Objet : Réponse à l'Avis de la Mission régionale d'autorité environnementale du dossier  
N° MRAe 2022APNA99 sur la commune de Mansat-la-Courrière (23)

**PROJET DE PARC EOLIEN à Mansat-la-Courrière (23)**

**Mémoire en réponse à l'avis de la MRAe  
en date du 01/09/2022**

Figure 2 : Profil Altimétrique du Chemin d'accès 2 - Non retenu (source : Géoportail)

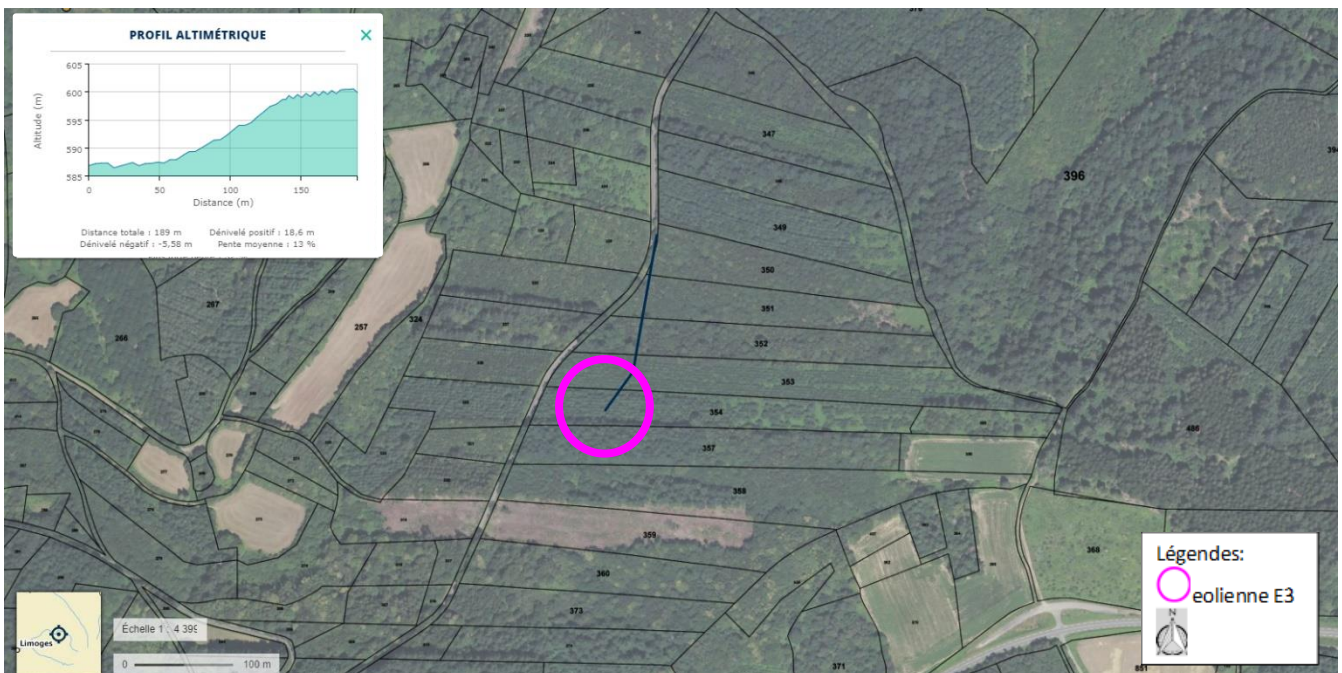
*En termes d'impacts écologiques, le dossier présenté s'avère ne pas avoir mené une démarche satisfaisante d'évitement de zones à enjeux environnementaux « très fort » et « fort » : le dossier doit être réexaminé sur ce point, avec l'étude d'un nouvel accès à la plate-forme, évitant ces enjeux.*

La figure 2 présente le profil altimétrique du potentiel chemin d'Accès 2. Celui-ci a une pente moyenne de 13% sur une distance d'environ 100 mètres (la surface du graphique en haut à gauche étant relativement plane entre 0 et 50 mètres).

**Figure 7 : Localisation des aménagements vis-à-vis des enjeux liés aux chiroptères**

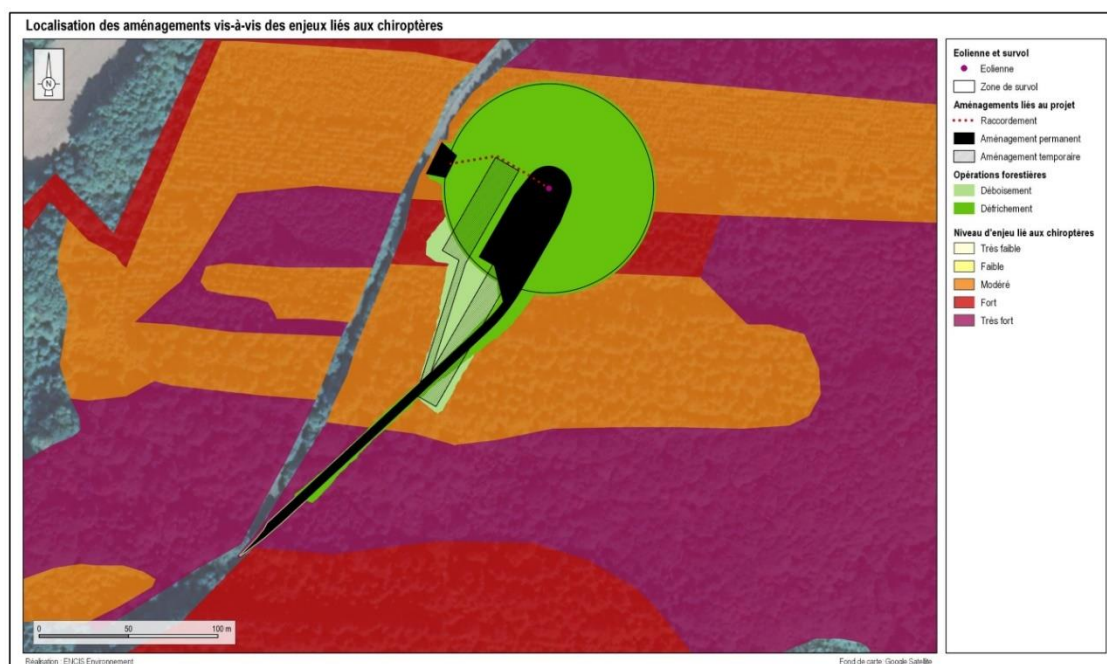
Le point majeur soulevé par l'avis de la MRAe portait sur l'impact fort que le chemin d'accès présentait sur les chiroptères. Effectivement l'installation de l'éolienne E3 nécessite le défrichage de 13 176 m<sup>2</sup> dont seulement 659 m<sup>2</sup> de chênaies présentant des enjeux forts de conservation. Les figures 7 et 8, ci-dessous, nous permettent d'observer la corrélation entre la présence de chênaies et l'impact sur les chiroptères.

Il est aussi observable que le chemin d'Accès 2 étudié (au nord) aura un impact aussi fort sur les chiroptères comme le démontre les figures 7 et 8 : une bande de chênaies acidiphiles est également présente au nord de l'éolienne E3.

Figure 9 : Décalage du Chemin d'Accès

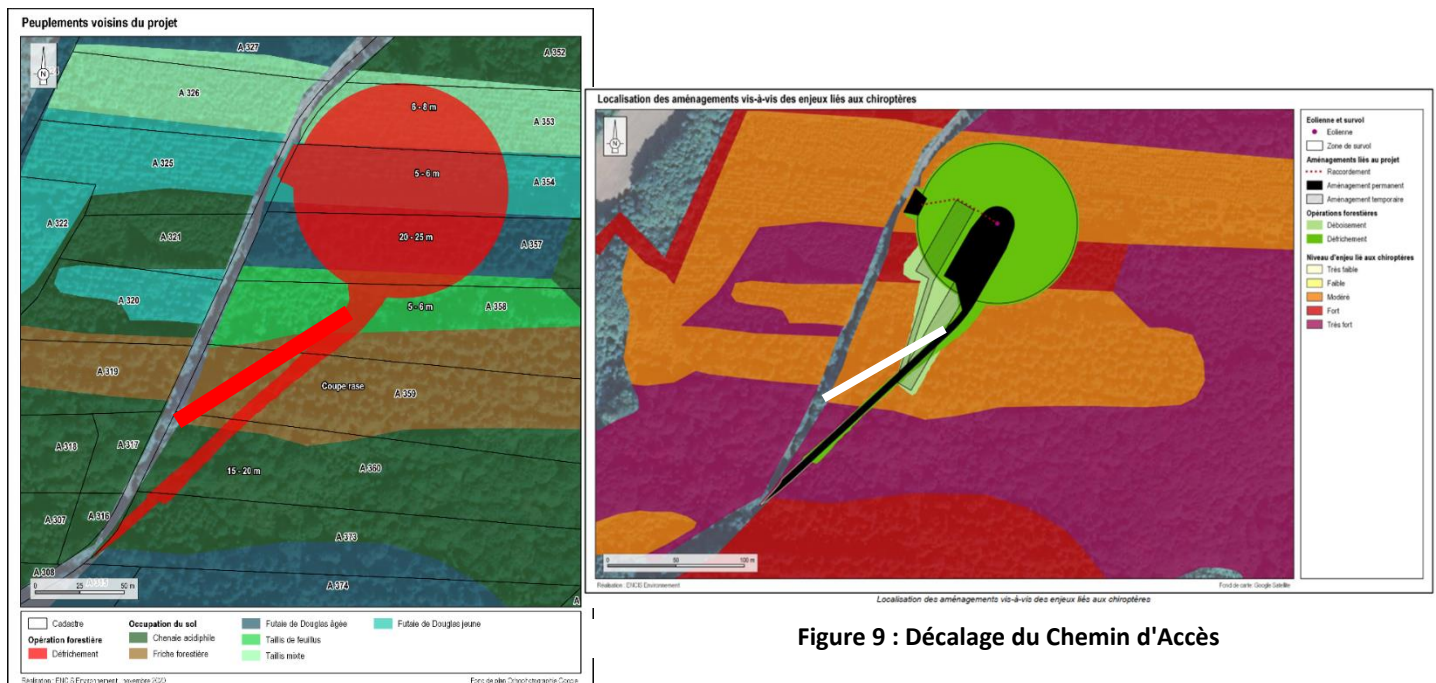
Outre déplacer le chemin d'accès, une proposition de décalage dans la continuité de la route a été étudiée. Effectivement, il semblerait préférable de décaler le chemin d'accès sur la gauche afin que celui-ci démarre sur la parcelle A 359. La figure 9 permet d'observer que le chemin décalé permettrait d'éviter les chênaies et donc la zone à fort enjeu pour les chiroptères.

Cependant le décalage du chemin d'Accès hors de la zone à impact fort est impossible du fait de la pente que le mont présente. La figure 10 permet d'observer le profil altimétrique de cette variante, montrant que la pente est bien supérieure au cahier des charges du constructeur d'éoliennes (pente de 10%). Effectivement le décalage du chemin d'accès présente une pente de 14%. Celui-ci n'est donc pas envisageable.
